Kurzfassung des Gutachtens*

*Risiken und Auswirkungen eines Brandes bei Stuttgart 21

und Bewertung des aktuellen Brandschutzkonzepts der DB AG

Auftraggeber: Aktionsbündnis gegen Stuttgart 21 / Oktober 2018

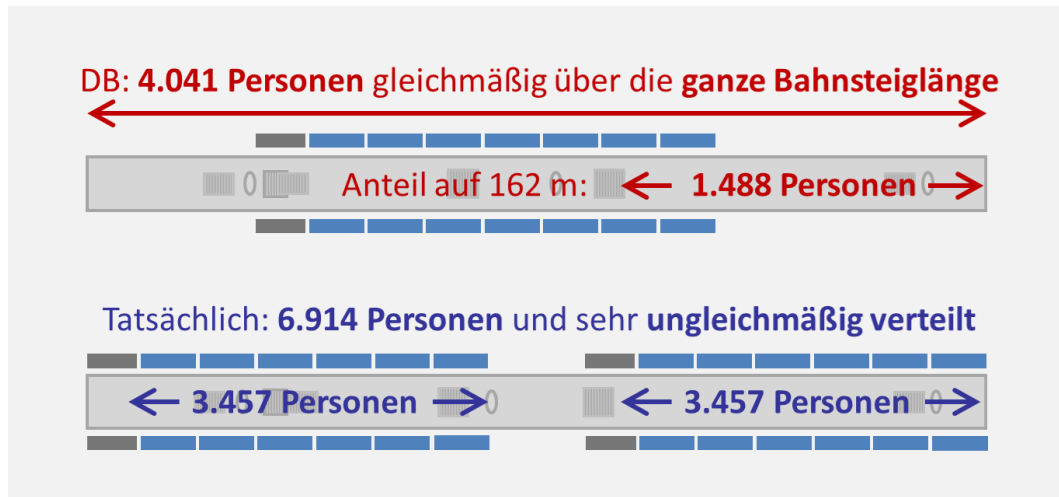
Wieder ist es die räumliche Enge, die diese Fluchtwege vollkommen untauglich macht. Die Fluchttreppen sind zu steil und haben mit nur 26 cm Stufenbreite keine ausreichende Auftrittfläche, sie sind für die Flucht mehrerer Tausend Menschen gänzlich ungeeignet. Ein Erwachsener kann nicht voll auftreten, die Gefahr des Stolperns auf der Treppe ist groß. Stürzt auch nur einer, reißt er alle anderen mit sich. Die Platzverhältnisse lassen jedoch keine funktionsgerechten Treppen mit ausreichender Trittstufenbreite von 32 cm zu, weil diese sonst in die Heilbronner Straße hineinreichen würden.

Zudem sind die Ausgänge dieser Fluchttreppen über Falltüren im Boden vorgesehen, die sich im Brandfall selbsttätig hydraulisch öffnen sollen. Zugleich wird die Heilbronner Straße für den gesamten Verkehr gesperrt werden, indem die Verkehrsampeln von der Brandmeldezentrale auf „Halt“ geschaltet werden sollen. Ob und wie das dann im Ereignisfall nach jahrelangem Stillstand alles planmäßig ablaufen wird, bleibt angesichts der tagtäglich immer wieder offenbar werdenden Pannen und Mängeln im Bahnbetrieb fraglich – dennoch hängen Menschenleben davon ab.

Mobilitätseingeschränkte Personen, die die Treppen ohne fremde Hilfe nicht überwinden können, sind auf die Aufzüge angewiesen, die jedoch im Brandfall außer Betrieb bleiben. Die jeweils am Bahnsteigende im Zugangsraum zur Fluchttreppe als „sicherer Bereich“ vorgesehenen zwei Rollstuhl-Warteplätze sind angesichts der im Ernstfall von einem Bahnsteig über 6.000 Flüchtenden hoffnungslos zu wenig.

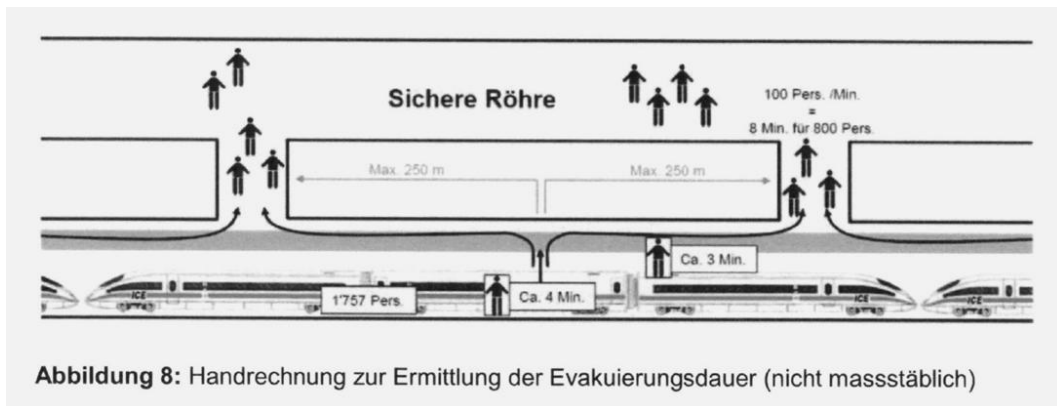
Über diese technischen Mängel des aktuellen Brandschutzkonzepts hinaus besteht noch ein ganz grundlegendes Problem. Es sind deutlich mehr Menschen zu evakuieren als im Brandschutzkonzept angesetzt (Kap. 1.2). Die DB betrachtet pro Bahnsteig zwei Regionalzüge á 7 Doppelstockwaggons (einer pro Gleis), die nach der „EBA-Formel“ insgesamt 4.041 Personen pro Bahnsteig ergeben, und verteilt diese gleichmäßig über die ganze Länge.

Alle S21-Betriebsprogramme, die ein Leistungsplus darstellen sollen, benötigen aber Doppelbelegungen (Halt zweier Züge hintereinander an derselben Bahnsteigkante auf demselben Gleis). Diese Doppelbelegungen sind zwar nur mit kürzeren Zügen möglich, bringen aber allein auf einer Hälfte eines Bahnsteigs 3.457 Personen zwischen die Engpässe, also 6.914 Personen auf dem ganzen Bahnsteig. Das sind 2,3-mal mehr Menschen als im genehmigten Brandschutzkonzept. Hunderte Passagiere würden vom Rauch eingeholt und würden ersticken.

Auf die Frage, dass bei mehr Zügen auch mehr Menschen zu evakuieren sind, antwortet die Bahn:⁷ „Mehr Züge zu fahren, heißt nicht, dass die alle voll sind.“ Das widerspricht jedoch der Brandschutz-Prämisse, die maximal auftretende Belastung evakuieren zu können. Diese „EBA-Formel“ galt ja auch noch für den ursprünglichen Ansatz. Wenn aber die Zugbelegung aus dem Leistungsnachweis nicht evakuiert werden kann, fehlt es an der geforderten Kapazität. Entweder fehlt Stuttgart 21 also die Planrechtfertigung (weil es zu wenig Züge bewältigt) oder es fehlt der Brandschutz (weil zu viele Menschen zu evakuieren sind).

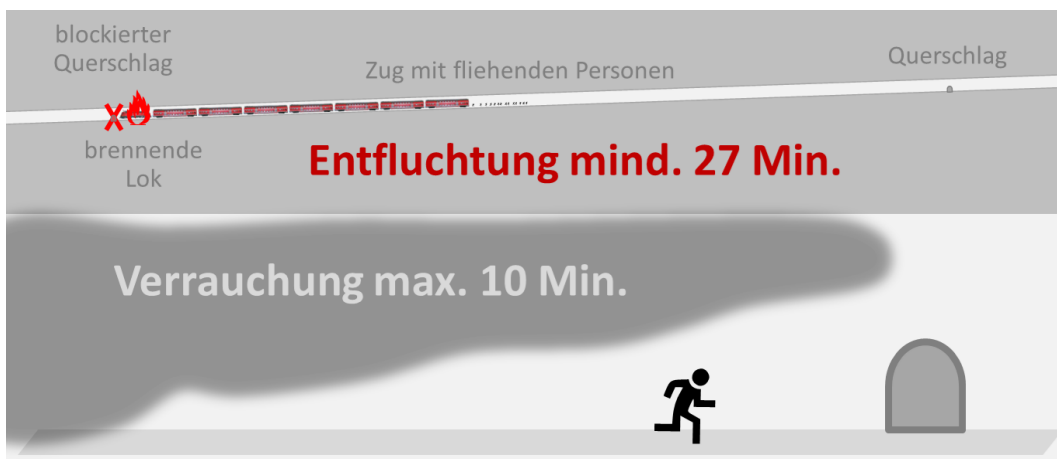
Die vielen Menschen sind auch das Problem in den Zulauf-tunneln (Kap. 7, 8), die bei Stuttgart 21 auf über der Hälfte der Strecken mit einem stark verengten Sonderquerschnitt gebaut werden. Im Brandschutzkonzept wird mit einer Handrechnung nahegelegt, dass nach 11 Minuten die Evakuierung abgeschlossen wäre. Das sei von Simulationen bestätigt worden, die jedoch streng geheim sind. In einer unmaßstäblichen Darstellung wurde eine üppige Evakuierungssituation skizziert und optimistische Zahlen jenseits anerkannter Erfahrungswerte angesetzt. Die 11 Minuten

für die Evakuierung von 1.757 Personen bei 500 m auseinander liegenden Rettungsstollen mit nur 2 m breiten Öffnungen sind in der Realität nicht erreichbar.

Realistisch: Eine brennende Lok blockiert einen Querschlag (oben grob maßstäblich, unten Skizze). Anerkannte Ingenieurmethoden liefern: Mind. 27 Min. Räumzeit, max. 10 Min. Verrauchung. Von 1.757 Zuginsassen würde der Großteil vom Rauch eingeholt und zu Tode kommen.

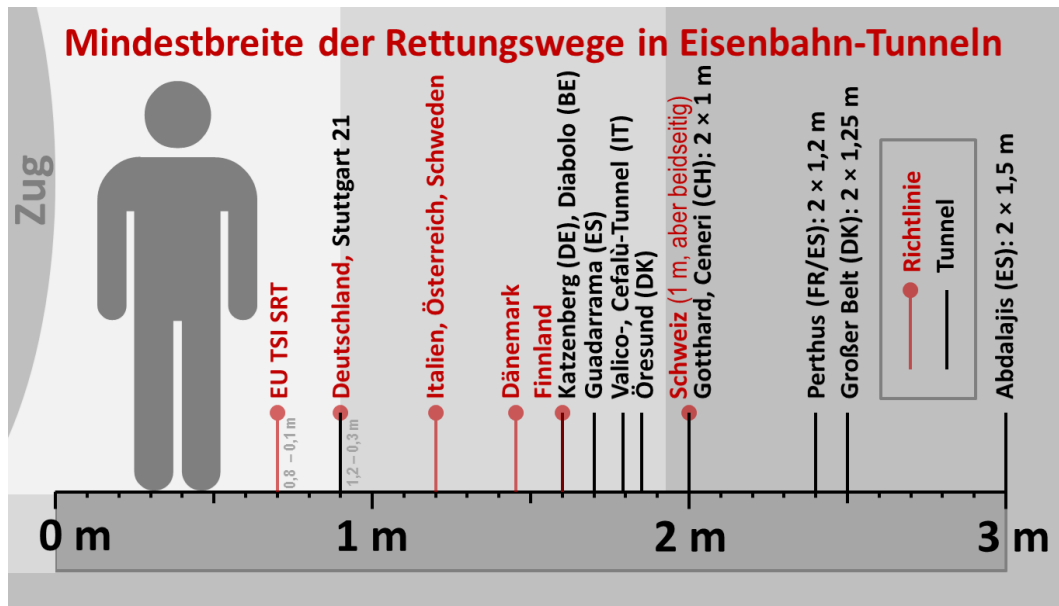
Das liegt vor allem an den bei S21 sehr engen Fluchtwegen von 1,2 m Breite, die darüber hinaus durch Einbauten auf 0,9 m verengt werden. Das entspricht in Deutschland lediglich der Mindestanforderung der Richtlinie. Die Bahn sagt dazu,^{1,8} man habe in Deutschland „die breitesten Rettungswege in Europa“. Das trifft aber nicht zu, da einzelne Länder breitere Wege vorschreiben und die Länder, die 1,2 m Mindestbreite vorgeben, keine Einengungen zulassen, so dass dort die Fluchtwegen effektiv 1/3 breiter sind und der Durchsatz noch stärker steigt. Ohnehin sind dies Mindestanforderungen, zahlreiche realisierte Projekte haben aus Sicherheitsgründen breitere Fluchtwegen mit 1,6 oder 1,7 m oder sogar zu beiden Seiten des Zuges 2 x 1 m oder 2 x 1,5 m. Andersorts haben die Fliehenden also ein Mehrfaches an Platz.

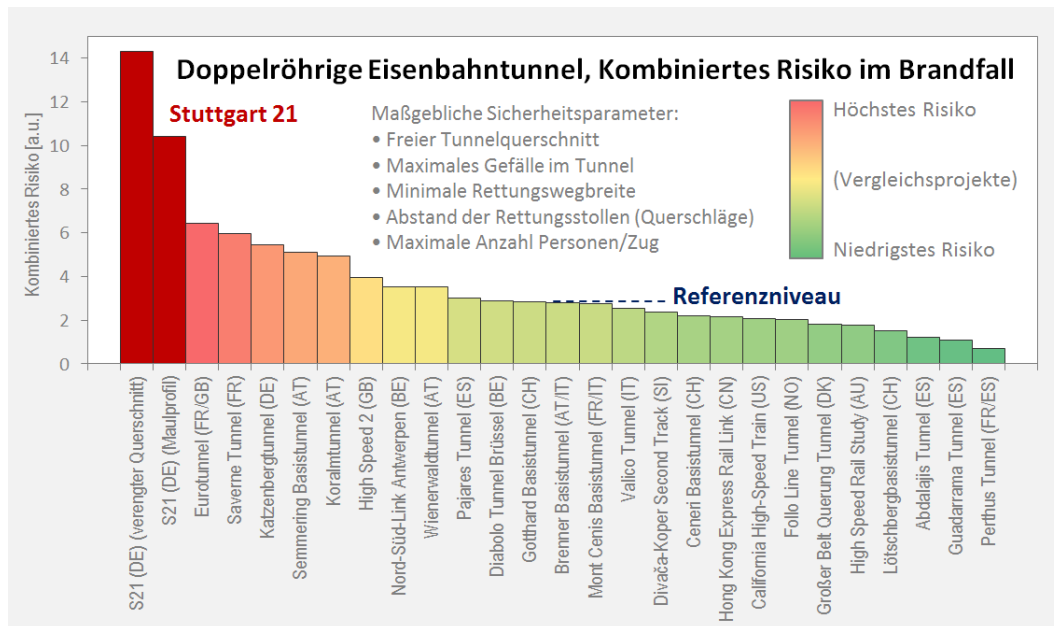
Bei dem zweiten wichtigen Parameter für die Tunnelsicherheit, dem Abstand der Rettungstollen bezeichnete die Bahn die 500 m Abstand bei S21 als „Normvorgabe“.¹ Aber tatsächlich ist auch das eine Mindestanforderung, es heißt: „Querschläge müssen mindestens alle 500 m vorhanden sein.“⁹ Die 500 m dürfen also, ja sie müssen sogar unterschritten werden. Denn insbesondere nach deutscher¹⁰ wie auch nach europäischer Vorschrift¹¹ müssen die Parameter letztlich so gewählt werden, dass ein funktionierendes Rettungskonzept nachgewiesen werden kann.

Das ist offenbar der Hintergrund, dass sich international kein vergleichbares Tunnelprojekt findet, in dem sich wie bei S21 sämtliche Schlüsselp Parameter, also Rettungswegbreite, Querschlagabstand, Tunnelquerschnitt, Personenzahl in den Zügen und auch Gefälle (das die Rauchausbreitung begünstigt) gleichzeitig auf Höchststrisiko-Niveau befinden. Es wurde jeweils eine Abwägung getroffen und einzelne Parameter mit Sicherheitsreserven festgelegt. Wird aus diesen Werten ein kombiniertes Risiko abgeschätzt, zeigt sich, Stuttgart 21 macht einen Quantensprung in der Gefährdung der Reisenden. Allein dieser Vergleich mit internationalen Projekten wirft gravierende Zweifel an der Plausibilität des S21-Tunnelbrandschutzes auf.
